ZP 271.12.2025.3

W związku z pytaniami o wyjaśnienie treści specyfikacji warunków zamówienia, związanych z realizacją zadania pn. **Budowa ścieżki rowerowej Borsk-Wiele-Lubnia**, Zamawiający wyjaśnia:

Barierki:

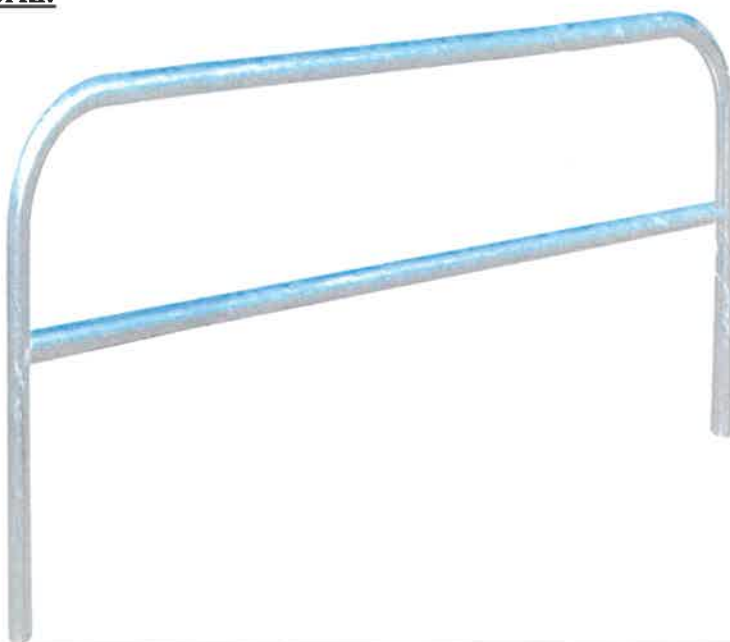
- 14) W projekcie występują drogowe barierki zabezpieczające ocynk oraz barierki zabezpieczając pieszych ocynk. Prosimy o podanie ilości, typu i kolorystyki-brak informacji w STWiOR.

Barierki drogowe i zabezpieczające wzdłuż ścieżki rowerowej należy przyjąć w standardzie typowym, zgodnym z obowiązującymi przepisami i warunkami technicznymi. Ilość: 545 m od strony drogi i 124 m z murami oporowymi.
